| N/Réf. : | BXL21670_715_PUN | BRUXELLES. Rue de Flandre, 8 |
| V/Réf. : | 2043-0678/05/2023-079PR | <u>PERMIS UNIQUE</u>: Restaurer et transformer une maison de style Rococo et son <i>achterhuis</i> |

Avis conforme de la CRMS

En réponse à votre courrier du 06/10/2023, reçu le 09/10/2023, nous vous communiquons *l'avis conforme favorable sous conditions* émis par notre Assemblée en sa séance du 18/10/2023, concernant la demande sous rubrique.

Plan du +0,5 et façades arrière (documents extr. du dossier de demande)

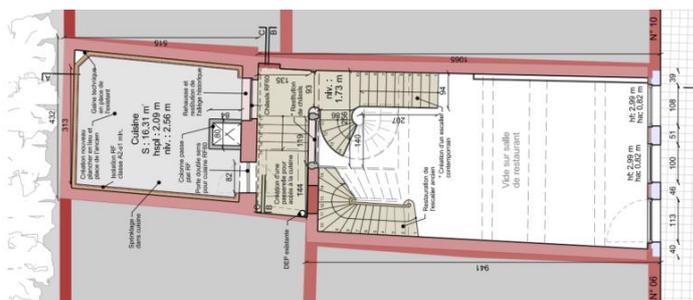
Outre qu'il est lié au programme contesté, la CRMS ne souscrit pas au nouvel escalier dans la maison principale car les interventions liées à sa réalisation seraient particulièrement lourdes et n'iraient pas dans le sens de la conservation et de la mise en valeur du patrimoine :

- le renfort en béton du point d'appui au rez-de-chaussée et jusqu'en cave ;
- le décaissement du sol au rez-de-chaussée (sur une partie de l'ancienne cour et de l'achterhuis) avec éventuel rempiètement des fondations ;
- l'ouverture du plancher sur une partie de la pièce arrière du bâtiment principal au 1^{er} étage ;
- la suppression de l'allège historique d'une baie du 1^{er} étage du bâtiment principal et de celle d'une baie d'une baie du 2^e étage de l'annexe ;
- la rehausse de la couverture de cour sur la largeur d'une travée jusqu'à hauteur du linteau de la baie arrière du 1^{er} étage du bâtiment principal.

Outre l'impact sur les structures historiques, le nouvel escalier porterait atteinte à la lisibilité du bien et son évolution historique et se ferait au détriment des qualités spatiales de plusieurs espaces de la maison principale et de la cour.

L'étude historique et la suppression d'éléments ultérieurs sans valeur patrimoniale ont en effet mis à jour des éléments de grande qualité témoignant de l'évolution du bien, comme la façade arrière d'origine (probablement antérieure à la phase rococo) et ses meneaux en pierre qui flanquaient des grandes baies équipées probablement de fenêtres (à croisées ?). Cette façade et ses composantes méritent d'être mises en évidence. L'ajout du nouveau noyau de circulation, implanté 'à cheval' sur la façade arrière et la cour, hypothéquerait cette valorisation et se ferait au détriment de la lisibilité des phases de construction et de la configuration historique (succession maison avant – cour – achterhuis). La nouvelle structure interférerait avec la façade sur cour du bâtiment principal (passage à mi-hauteur au travers de baies) alors que l'ordonnancement ancien de cette façade devrait guider la restauration. L'encombrement de la cour et la rehausse de sa couverture, nuirait à la lisibilité du lieu et impacterait l'amenée de lumière naturelle aux niveaux bas.

Pour toutes ses raisons, la CRMS demande de renoncer à l'ajout du nouvel escalier dans la maison avant. Cela suppose aussi de revoir l'occupation des étages et d'abandonner le projet d'extension du restaurant aux étages.

Plans extr. du dossier de demande

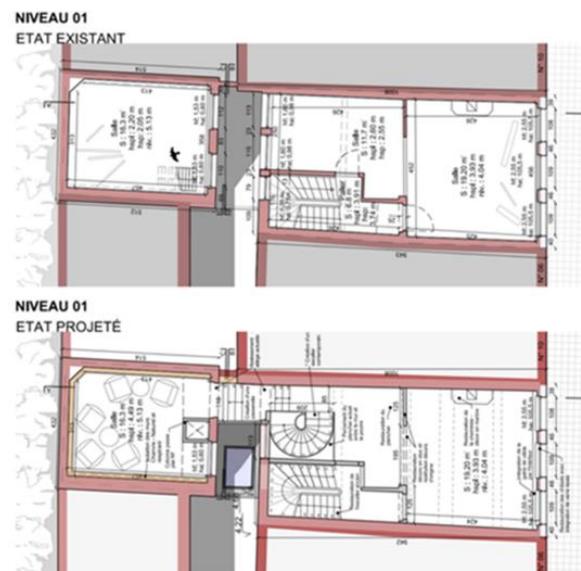
- la CRMS s'oppose à la suppression de deux baies de porte au 1^{er} étage et à la création d'une nouvelle baie. Si nécessaire, la baie de porte de la cage d'escalier vers la pièce arrière pourrait être refermée au moyen de panneaux légers. Dans la pièce avant, dont le décor XVIII^e est quasi complet, la baie de porte devrait être maintenue à son emplacement d'origine et munie d'une porte qui reprend le modèle des portes historiques du +2 ;

- La CRMS est défavorable au remplacement des planchers du +1 et +2 de l'achterhuis par de nouveaux planchers avec poutres en béton et entrevous bois. S'il n'est pas possible de conserver les planchers existants, elle demande de recourir à des planchers traditionnels en bois.
